第222回「地域の会」定例会資料〔前回定例会以降の動き〕

柏崎刈羽原子力発電所7号機の 安全対策工事一部未完了を受けた 総点検対応状況について

柏崎刈羽原子力発電所 6号機大物搬入建屋の 杭の損傷について

ご質問への回答

建設中の補助ボイラー設備における
水の漏えいおよび給水タンクの損傷について

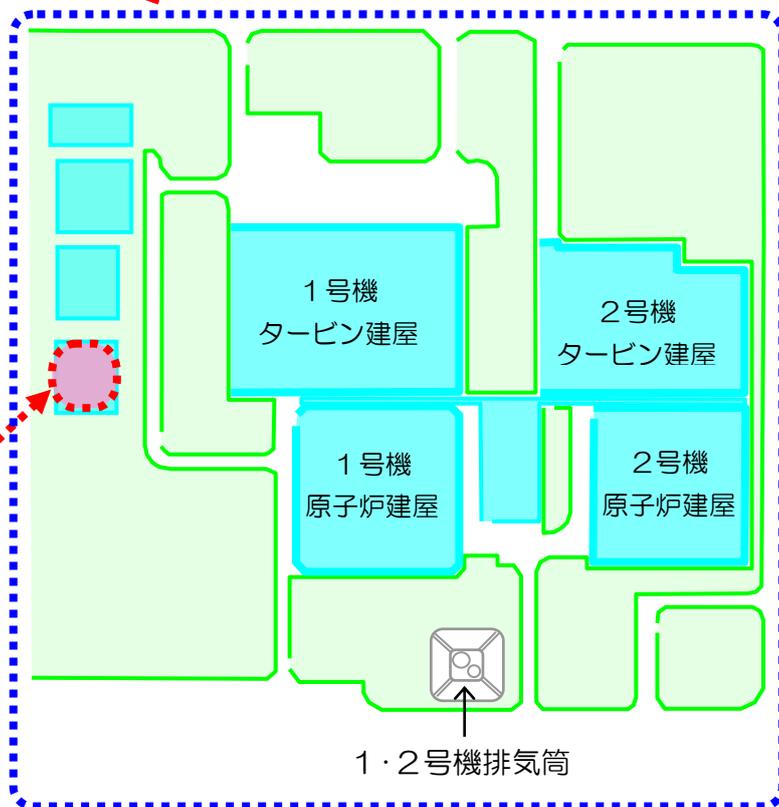
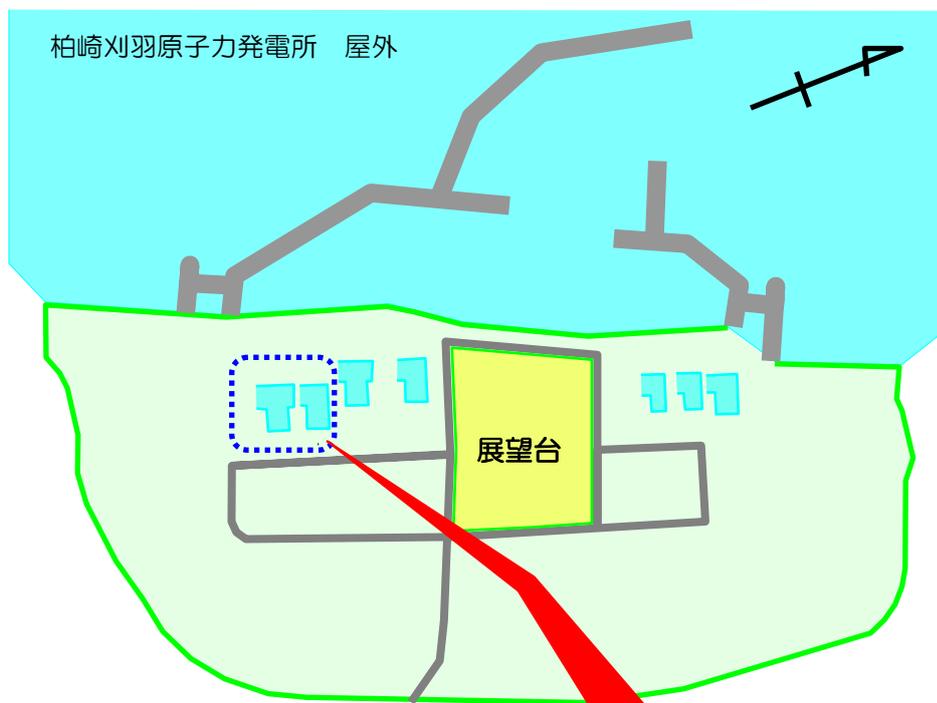
不適合の概要には、「給水タンクの水位と非放射線ストームドレンサンプの水位変動警報」「運転員が現場確認した結果 2 階の給水タンクの外観が異常がない事」「地下 1 階のドレンサンプピットから水が溢れ室内に水が溜まっていた」「溢れた水量は 476,000 L」安全上の重要度/損傷のていどに安全上は重要な機器でないこと・法令報告不要 説明の為の平面図補助ボイラー建屋 2 階の損傷されたタンクと地下 1 階の水漏れ状況とする写真がある。これら 3 枚の資料がないから質問します。

- ① 同じタンクだと思えますがタンクの異常のないことの確認時刻と異常発生時刻、撮影時刻を教えてください。
- ② 損傷した給水タンク設計応力を教えてください。内圧が負圧になって潰れたと思えます。潰れたことが設計ミスか施工ミスか、事故後どんな対策をしたのか説明して下さい。
- ③ 発生が 3/10 地域の会説明が 4/9 と一月後なのに意味不明な資料を添付する理由が東京電力の「丁寧な説明」なのでしょうか？十分調査する時間がありましたか報告が簡潔すぎます。
- ④ 2 階から地下 1 階までには、その後話題になった電源ケーブルや配管の貫通部の閉塞放置があったと推定されます。この事件が発端で電源ケーブルや配管の貫通部の密封処理を検討したのかを教えてください。
- ⑤ この事象の公表方法は東京電力の独善的手法で、核防護の秘密事項ではありません。然しながら、地元住民に理解を求めることは程遠いと思えます。
今一度この事象に関して理解可能な文章と図面等で再説明して頂けるでしょうか？

同じタンクだと思いますがタンクの異常のないことの確認時刻と異常発生時刻、撮影時刻を教えてください。

- 平成 26 年（2014 年）3 月 10 日午前 8 時 20 分頃、荒浜側共用設備である新設補助ボイラー建屋（非管理区域）において、建設中の補助ボイラー設備の試運転中に、ボイラーの給水タンクの水位ならびに非スチームドレンサンプの水位が変動していることを示す警報が発生しました。
- このため、ボイラーを管理をする運転員が現場を確認（8 時 45 分頃）したところ、同建屋 2 階にある給水タンクに外観上の異常はなく、その周辺等に水漏れは認められませんでした。
- 一方、同建屋地下 1 階の非放射性的スチームドレンサンプピットから水が溢れ、当該サンプピット室内に水が溜まっていることを確認（8 時 50 分頃）しました。
当該サンプピットから溢れた水の量は、約 47,600 リットル（7m×8.5m×約 0.8m）と推定しています。
- その後、現場の運転員が異音を聞いたことから、現場を調査したところ、当該ボイラー設備の給水タンクが大きく変形していることを確認（8 時 58 分頃）しました。
- 添付資料－2 別紙にある写真の撮影時刻は、記録がなく確認できませんでした。

【給水タンク】 負圧発生とオーバーフローのメカニズム

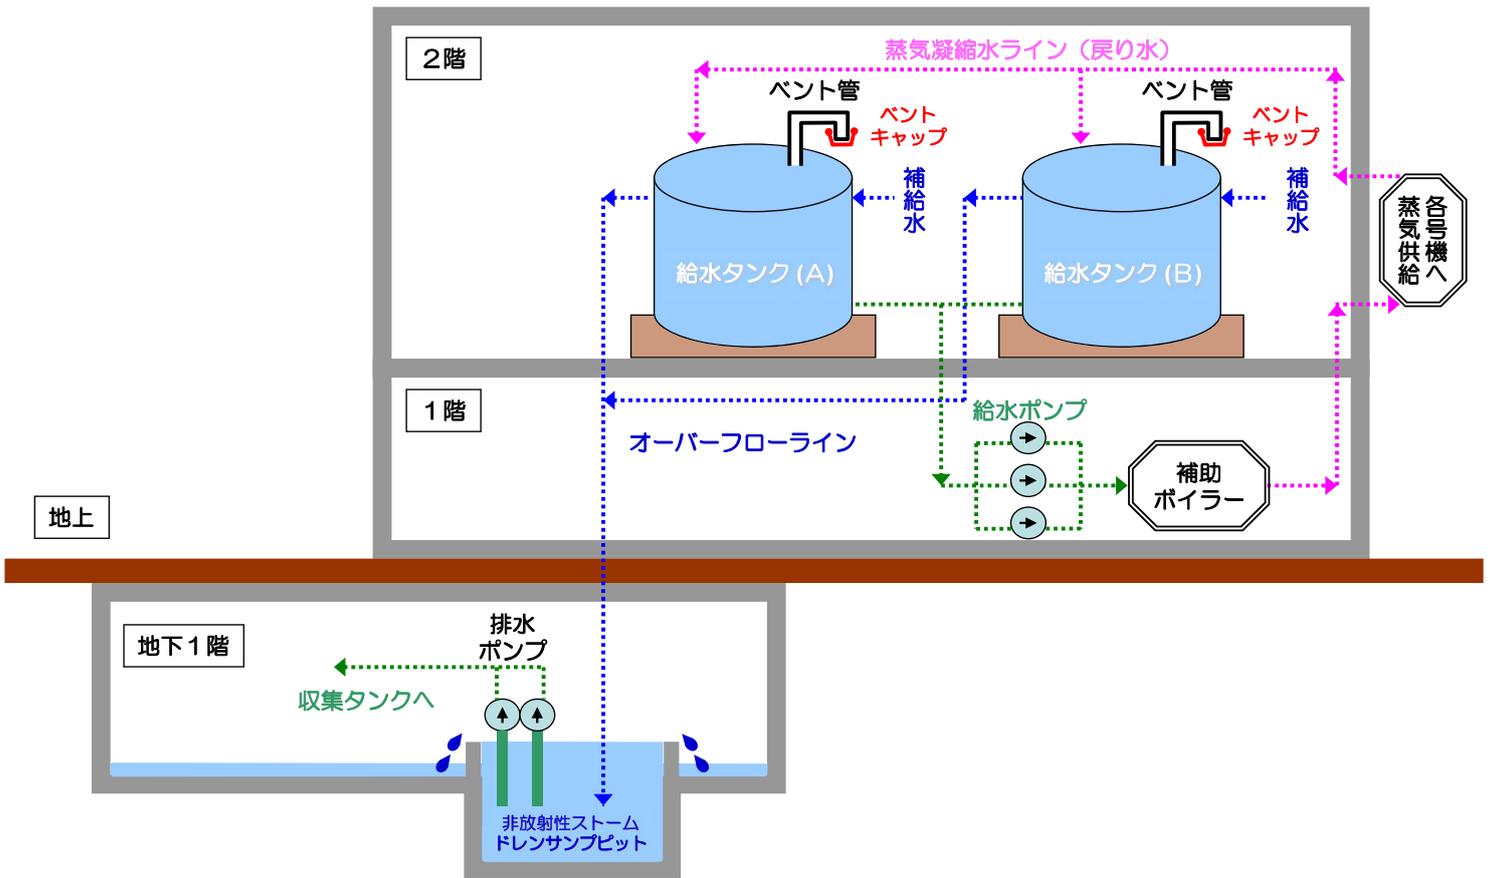
損傷した給水タンク設計応力を教えて下さい。内圧が負圧になって潰れたと思います。潰れたことが設計ミスか施工ミスか、事故後どんな対策をしたのか説明して下さい。

- 損傷した給水タンクの最高使用圧力は静水頭^{※1}です。
- 原因については、ベント管から出る湯気が、近傍に設置している火災報知器を作動させる事を回避するために、作業員が空気抜き配管（ベント管）にベントキャップを取り付けたことにより、最終的に給水タンク内に負圧が生じ変形に至ったものと推定しています。（詳細は、添付資料-3をご参照下さい。）

- 再発防止対策として、ベント管から出る湯気により火災報知器が誤作動しないよう、ベント管の出口を屋外まで延長することとしました。
また、給水タンク内の水位上昇を早期に把握できるよう警報設定値の見直しを行うとともに、サンプルットについても早期に排水処理ができるよう、排水ポンプが起動する水位設定値の見直しを行いました。
